| 提出年月日 | 令和元年 11 月 8 日 | R0 |

六ヶ所再処理施設における
新規制基準に対する適合性

安全審査 整理資料

第2低レベル廃棄物貯蔵系の最大保管廃棄能力変更

第1図 保管廃棄能力の変更前の貯蔵イメージ

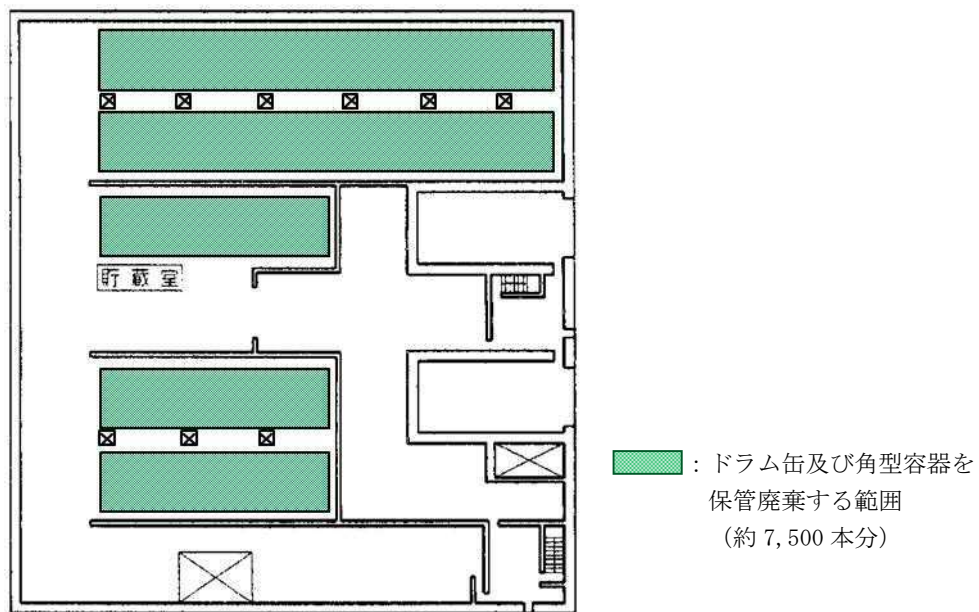
第1貯蔵系は、計画段階において約7,500本分に相当するドラム缶および角型容器を保管廃棄することとしており、第1図の緑色の範囲である。

第2図 保管廃棄能力の変更後の貯蔵イメージ

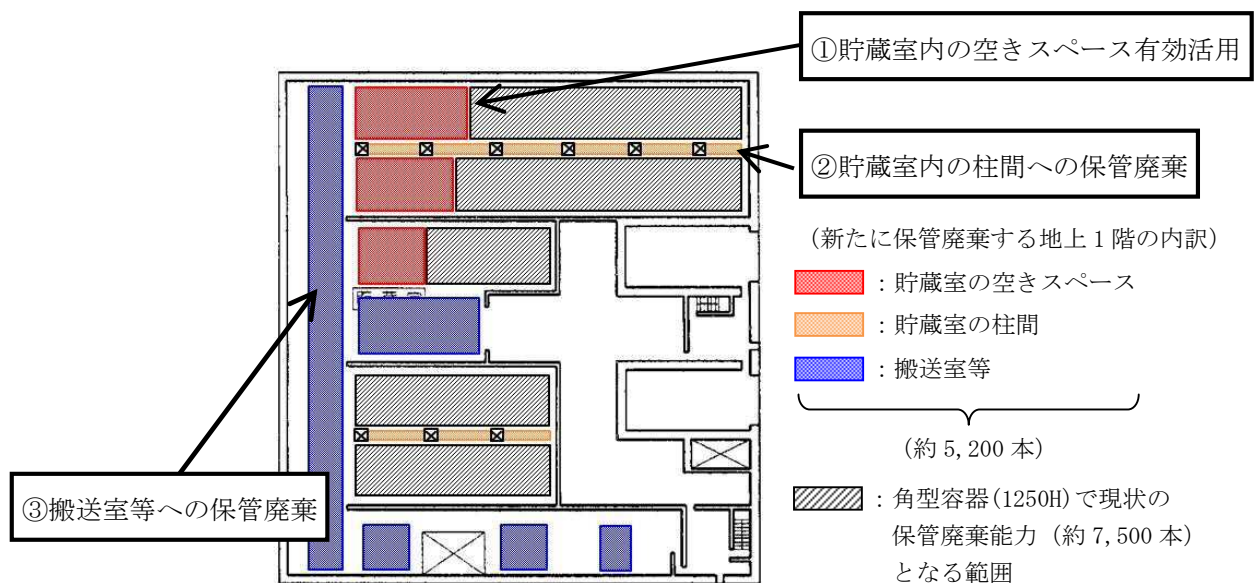
第1貯蔵系に保管廃棄する容器を，角型容器に統一することにより，既許可である約7,500本分となる範囲は第2図の灰色となり，赤色の範囲が空きスペースとなるため，更に約1,900本に相当する角型容器を保管廃棄できる。

また，貯蔵室内の空きスペースである柱間(橙色の範囲)に角型容器を保管することにより，更に約800本に相当する角型容器を保管廃棄できる。

また，貯蔵室(灰色+赤色+橙色の範囲)へ保管廃棄後は，フォークリフトの搬送路である搬送室及び廊下(青色の範囲，以下「搬送室等」という。)は必要ないため，新たに約2,500本に相当する角型容器を保管廃棄できる。

以上より、貯蔵室内の空きスペース、柱間や搬送室等への保管廃棄により、最大保管廃棄能力を約 50,000 本（第 1 貯蔵系：約 7,500 本，第 2 貯蔵系：約 42,500 本）から約 55,200 本（第 1 貯蔵系：約 12,700 本，第 2 貯蔵系：約 42,500 本）に変更する。なお、変更にあたり貯蔵の積み付け段数（最大 3 段）に変更はない。

第 3 図 ドラム缶と角型容器の占有容積のイメージ

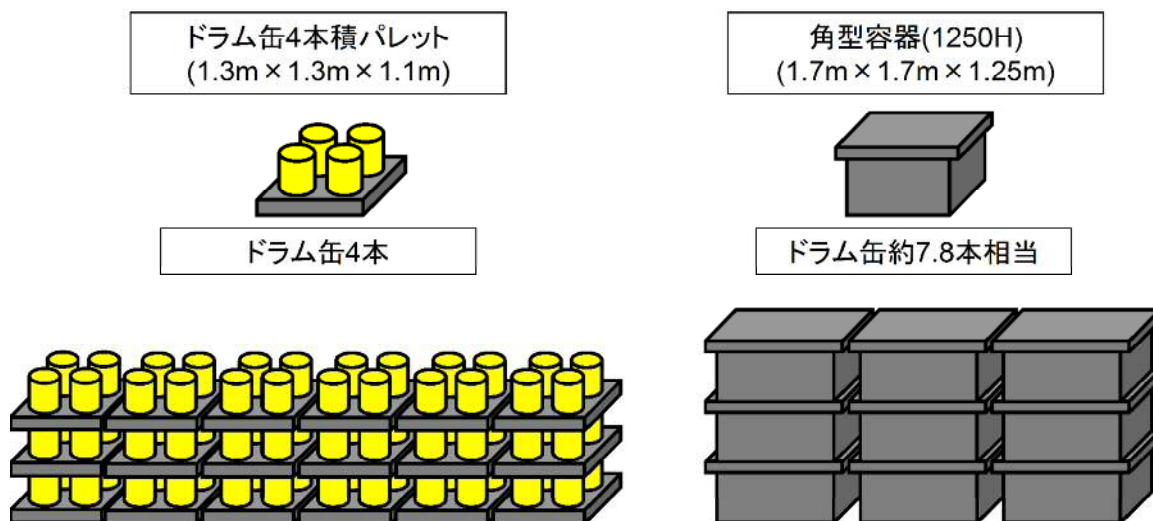
※：第 3 図に示すとおり、ドラム缶 4 本積のパレットと比べ、角型容器の底面積は 1.7 倍となるが、容積は約 2 倍となることから、スペースの有効活用を図ることができる。

第4図 廃棄物貯蔵量の推移（再処理施設全体）

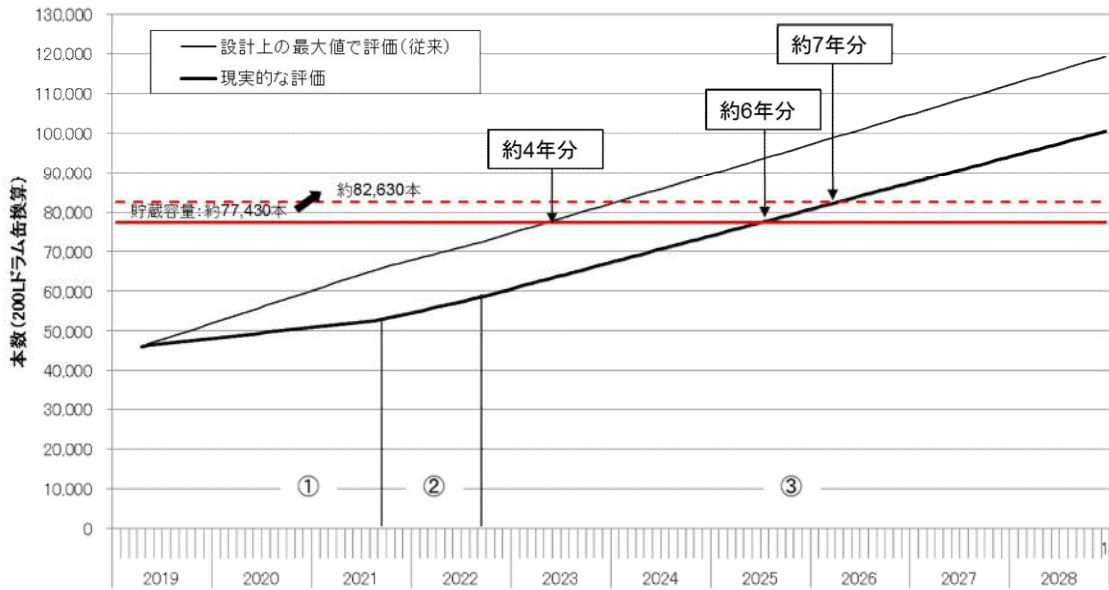
第2低レベル廃棄物貯蔵系の最大保管廃棄能力の変更及び低レベル濃縮廃液の乾燥処理物の発生量見直しを踏まえた結果、再処理施設全体は平成31年4月30日以降、約7年分の容量を確保することができる。

第5図 再処理施設からの実効線量

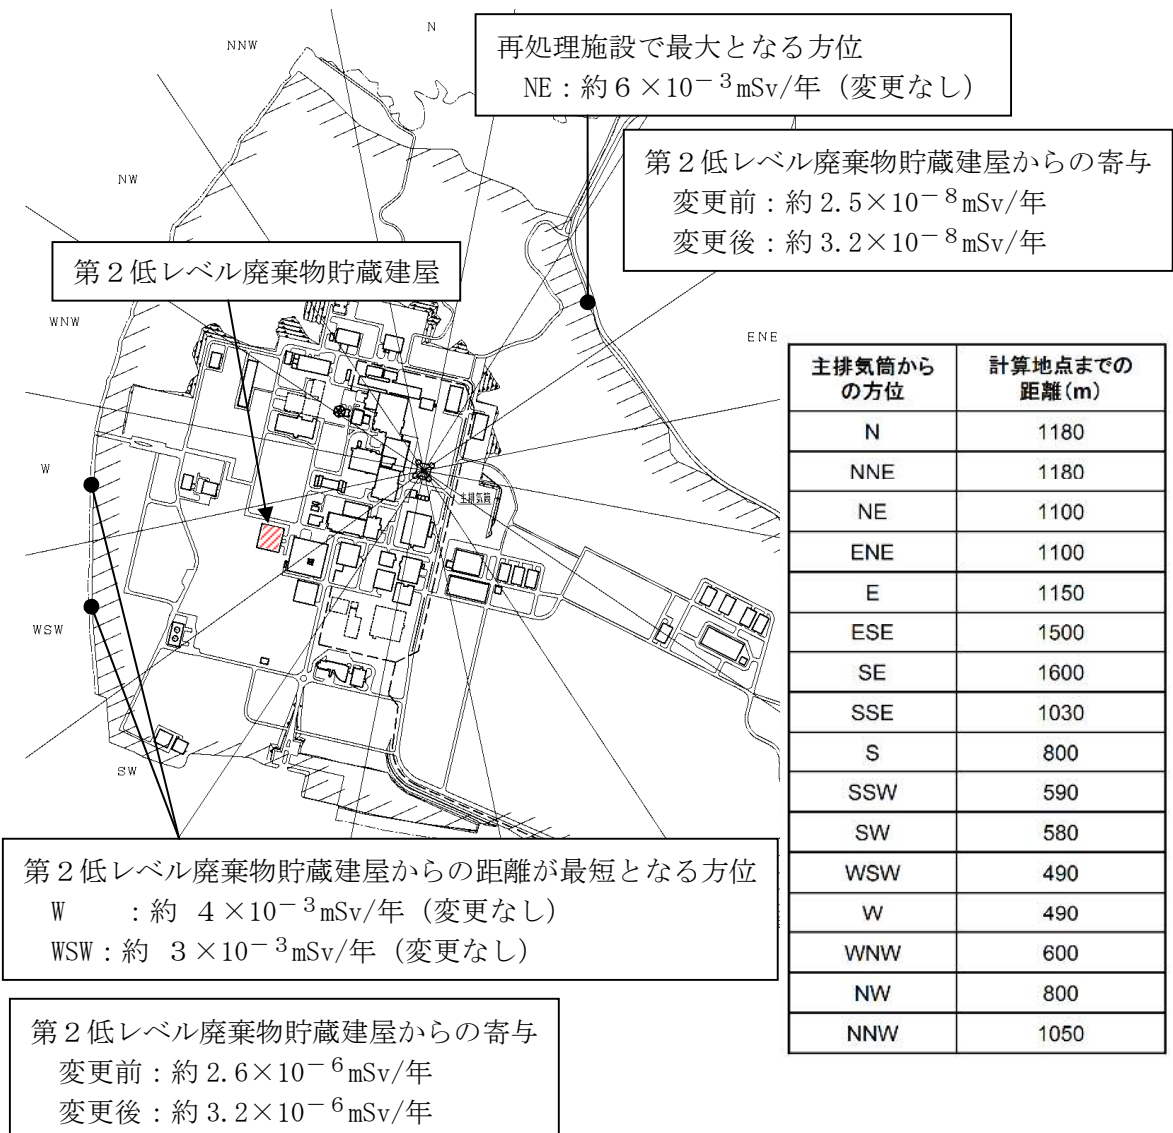
影響評価の結果、保管廃棄能力の変更に伴う線量の増加は僅かであり、線量告示に定められた線量限度の 1 mSv/年 を十分下回る。また、敷地境界外で最大となる地点（主排気筒からの方位：NE）における年間約 $6 \times 10^{-3} \text{ mSv}$ が変わることはない。具体的な位置、結果を第5図に示す。

第1図 低レベル濃縮廃液の流れ

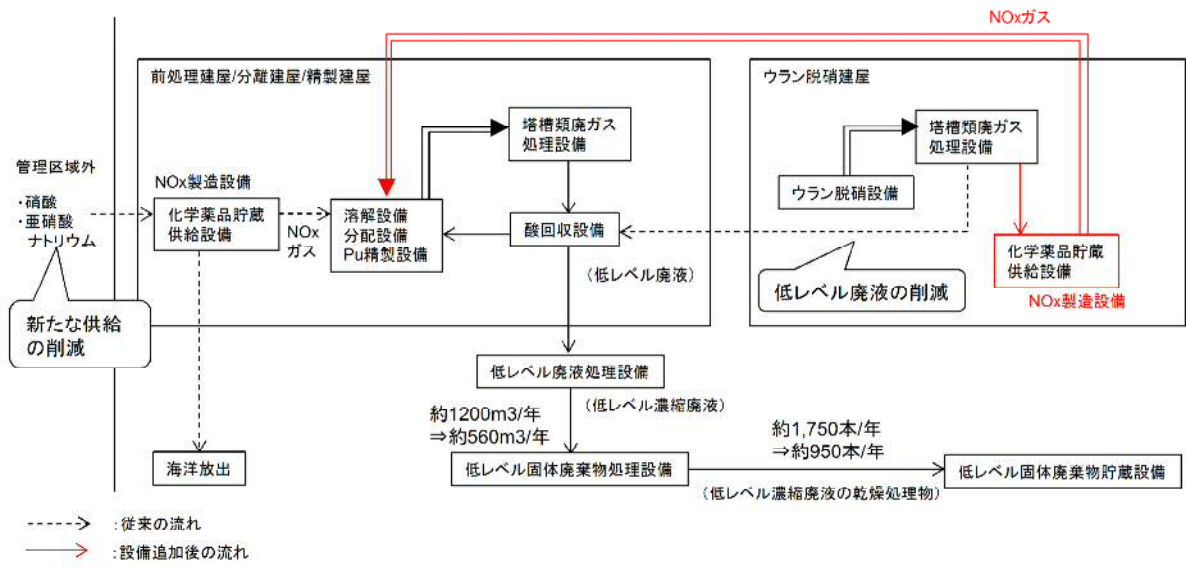
水質汚濁防止法の改正に伴い、硝酸性窒素対策としてNO_x製造設備を追加しており、その効果として廃棄物の発生量が減少するため、評価に反映した。

第2図 ドラム缶等の移動のためのエリア

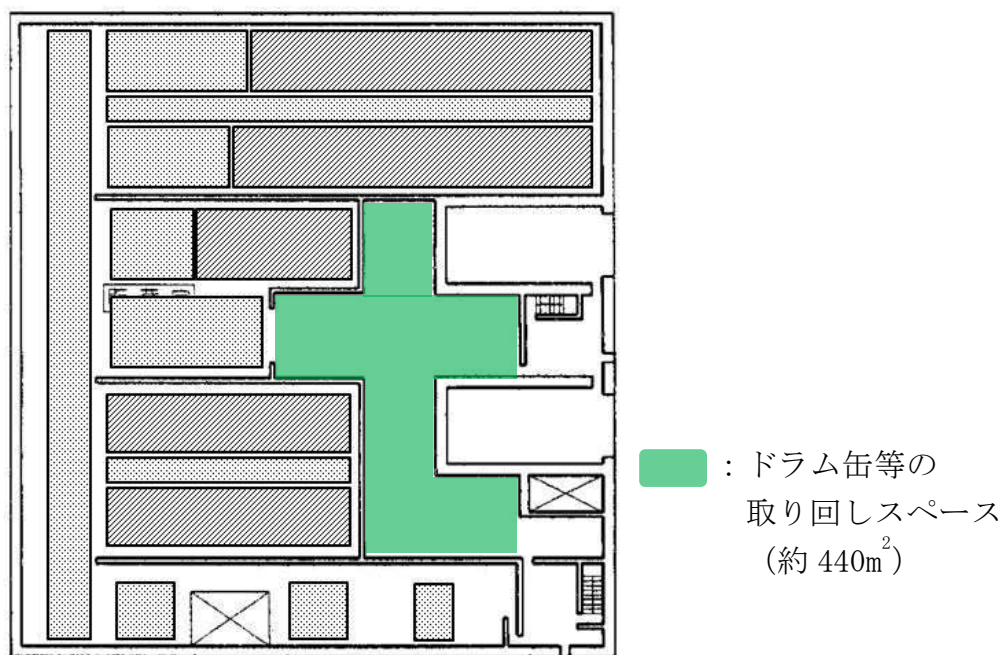
ドラム缶等の点検によって、ドラム缶等の移動が必要になった場合に移動するためのエリアを確保している。最も移動本数が多くなる位置のドラム缶等を取り出す際の取り回しスペースを第2図に示す。

ドラム缶等を搬送室等に貯蔵する場合は、遮蔽設計及び常時作用する荷重に影響がないように、表面線量当量率及び質量を貯蔵前に管理する。
